東海発電所
廃止措置計画変更認可申請書
＜補足説明資料＞

2021年1月12日
日本原子力発電株式会社

1. 性能維持施設の性能等について
2. 廃止措置に係る品質マネジメントシステムについて
3. 原子炉建屋排気筒の短尺化に伴う変更について

図4. 1 見直しを行う性能維持施設 (1 / 5)

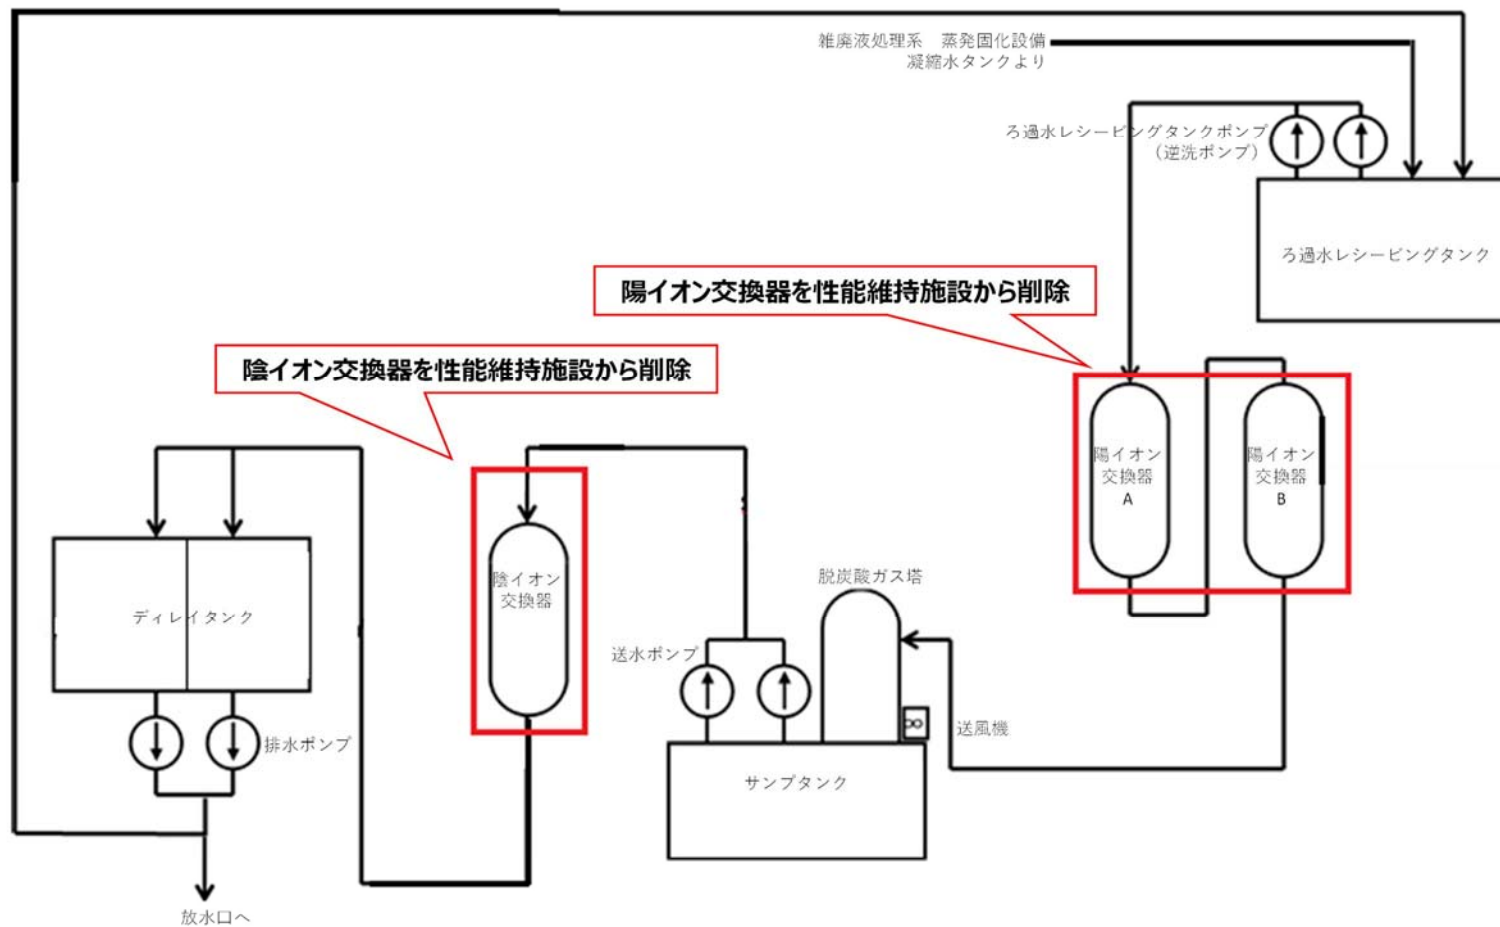
(1) 放射性廃棄物処理設備 使用済燃料冷却水処理系 陽イオン交換器

(2) 放射性廃棄物処理設備 使用済燃料冷却水処理系 陰イオン交換器

当該設備については、運転中は使用済燃料冷却池の冷却水の浄化処理に使用していた。使用済燃料冷却池の冷却水の処理を平成15年4月に完了した後は、固化処理装置で発生した蒸気の凝縮水の処理に使用していた。蒸発固化装置の恒久停止に伴い、今後処理する廃液が発生しないため、恒久停止し性能維持施設から削除する。恒久停止とともに、使用済燃料冷却水処理系の系統隔離措置を実施する。

図4. 1 見直しを行う性能維持施設（2 / 5）

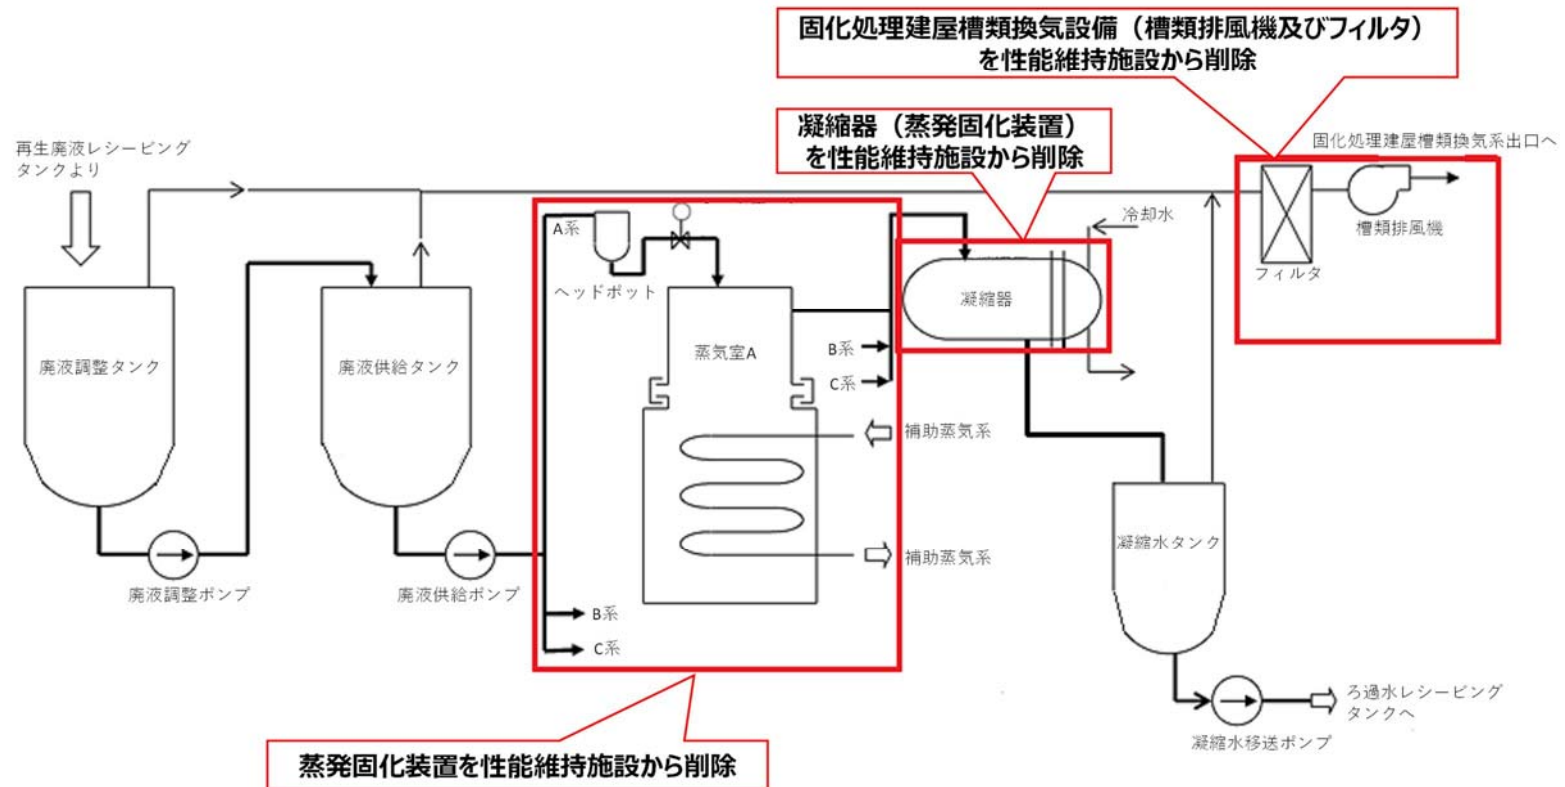
(3) 放射性廃棄物処理設備 雑廃液処理系 蒸発固化装置

当該設備については、運転中はイオン交換樹脂の再生廃液に含まれる塩濃度が高い廃液の処理に使用していた。使用済燃料冷却池の冷却水の処理が平成15年に完了し、以降イオン交換樹脂の再生廃液は発生しておらず、今後の廃止措置工事において、塩濃度の高い廃液の発生はない。貯蔵していた塩濃度が高い廃液の処理も平成29年3月に終了しており、今後当該設備を用いた廃液処理は実施しないため、恒久停止し性能維持施設から削除する。恒久停止にあたっては、蒸発固化装置に附属する機器等も含め、系統隔離措置を実施する。

(4) 放射性廃棄物処理設備 雑廃液処理系 凝縮器（蒸発固化装置）

当該設備については、蒸発固化装置の運転に伴い発生する蒸気を凝縮していた。蒸発固化装置の恒久停止に伴い蒸気の発生がなくなり、今後は当該設備を使用しないため、恒久停止し性能維持施設から削除する。蒸発固化装置に附属する機器として恒久停止とともに、系統隔離措置を実施する。

(9) 換気設備及び換気設備のフィルタ 固化処理建屋槽類換気設備（槽類

当該設備については、蒸発固化装置系統の槽類（廃液調整タンク、廃液供給タンク、凝縮水タンク）の換気設備として使用していた。蒸発固化装置の恒久停止に伴い、換気が必要がなくなり、今後は当該設備を使用しないため、恒久停止し性能維持施設から削除する。蒸発固化装置に附属する機器として恒久停止を行い、系統隔離措置を実施する。

図4. 1 見直しを行う性能維持施設（3 / 5）

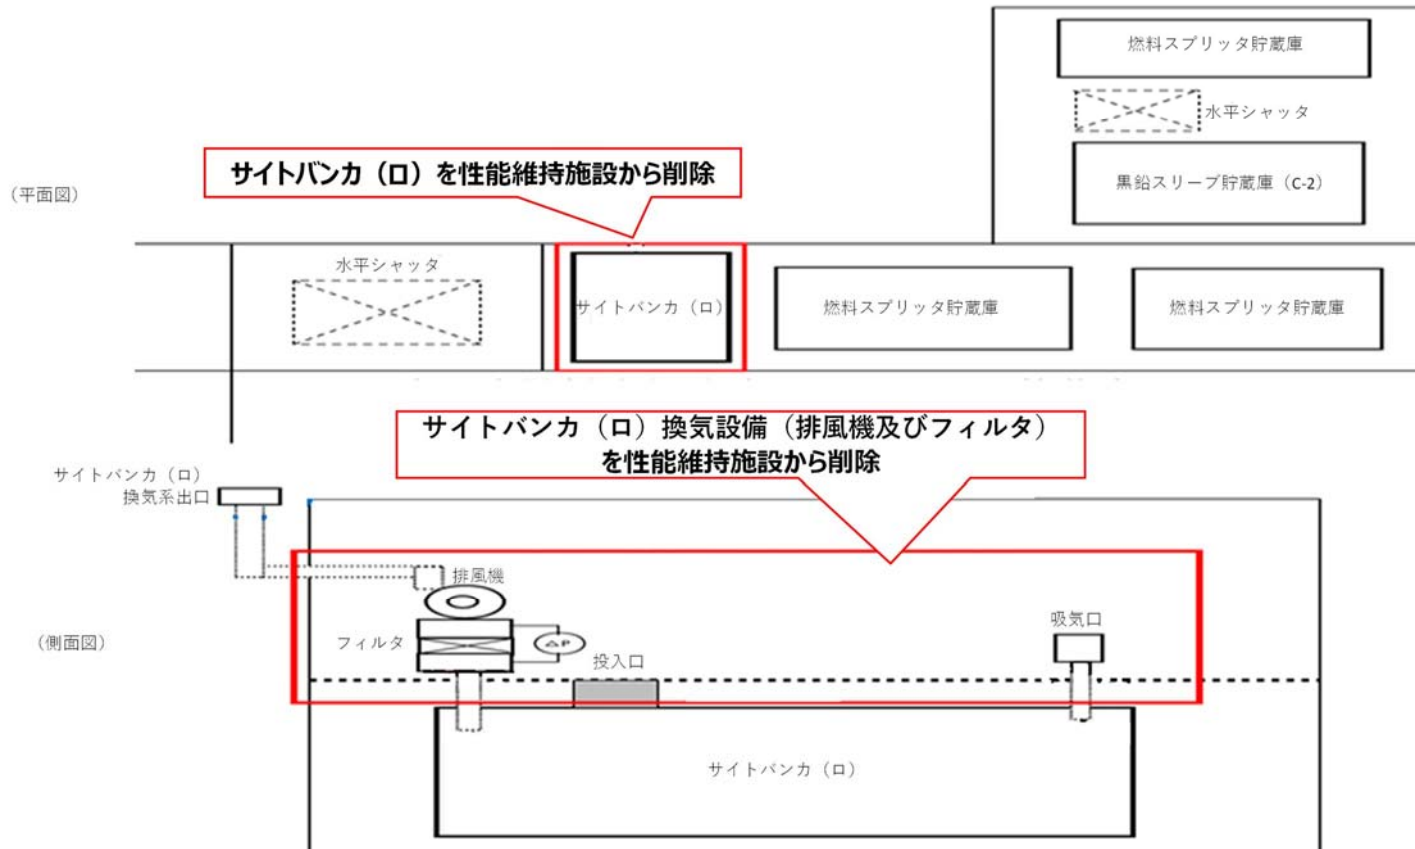
(5) 放射性廃棄物貯蔵設備 サイトバンカ（ロ）

当該設備については、放射性廃棄物を保管していた。当該設備内の放射性廃棄物は平成9年1月に取り出し完了しており、廃止措置計画に記載の性能を維持すべき期間（保管している全ての放射性廃棄物を搬出するまで）が終了し、性能維持施設ではなくなったため、性能維持施設から削除する。

(7) 換気設備及び換気設備のフィルタ サイトバンカ（ロ）換気設備（排風機及びフィルタ）

当該設備については、サイトバンカ（ロ）の換気設備として使用していた。サイトバンカ（ロ）を性能維持施設から除外することに伴い、今後当該設備を使用しないため、恒久停止し性能維持施設から削除する。恒久停止とともに、当該設備の系統隔離措置を実施する。

図4. 1 見直しを行う性能維持施設（4 / 5）

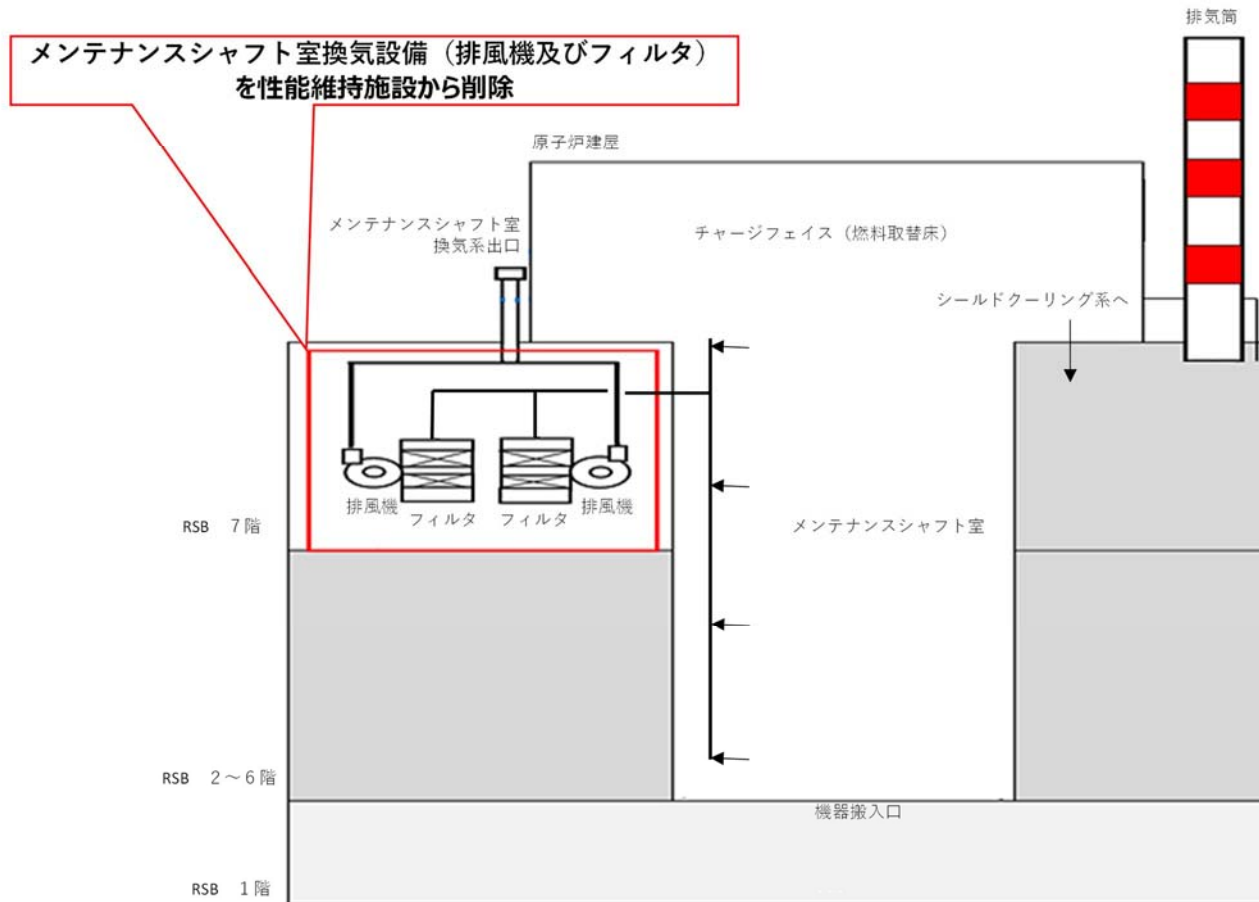
(8) 換気設備及び換気設備のフィルタ メンテナンスシャフト室換気設備（排風機及びフィルタ）

当該設備については、燃料取替機のメンテナンスエリアであったメンテナンスシャフト室の換気設備として使用していた。燃料取替機は平成17年度に解体撤去されており、放射性物質を内包する機器等は設置されていない。今後、メンテナンスシャフト室において放射性廃棄物の処理等がなく、当該室は生体遮へい冷却空気排風機で負圧維持、換気が可能なため、恒久停止し性能維持施設から削除する。恒久停止とともに、当該設備の系統隔離措置を実施する。

図4. 1 見直しを行う性能維持施設 (5 / 5)

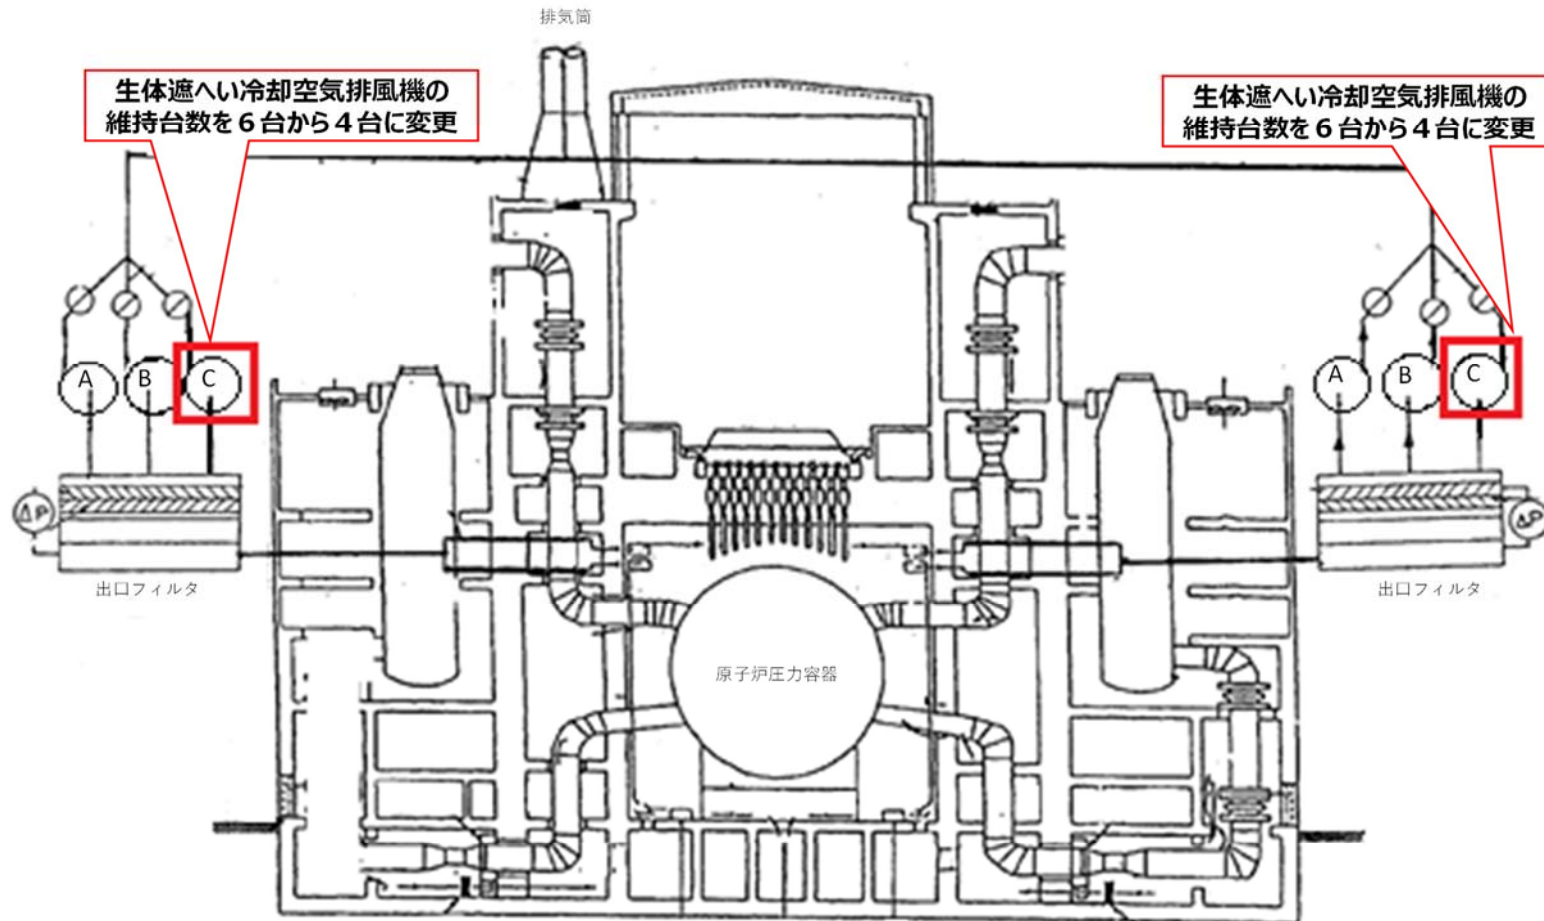
(6) 換気設備 原子炉建屋換気設備 生体遮へい冷却空気排風機

当該設備については、原子炉建屋の負圧維持のため、2台運転（予備4台）で運用している。原子炉建屋の負圧維持自体は1台運転で達成できることを確認しているが、余裕を持つために2台運転としている。現在6台を維持しているが、予備を含めて維持台数を4台に変更する。

保安規定に基づき、生体遮へい冷却空気排風機の運転状態確認を1年に1回実施しており、1台運転で負圧維持を達成できることを確認している。至近の確認は以下の通り。

排風機運転時、原子炉建屋内部が外部より -0.03kPa 以下の負圧であることを確認した。

図1 工事対象範囲

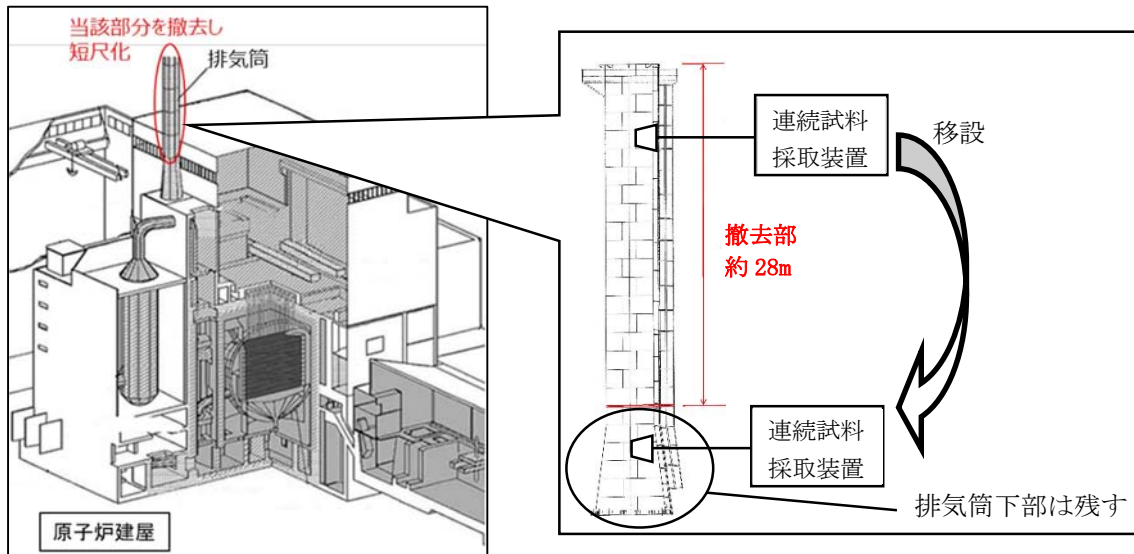
廃止措置工事の作業安全をより向上するため、早期に原子炉建屋排気筒を短尺化する。

排気筒を根本部分で切断し、上部を撤去する〔図1参照〕。

排気筒高さは、現在の約89mから短尺化後は約61mになる。
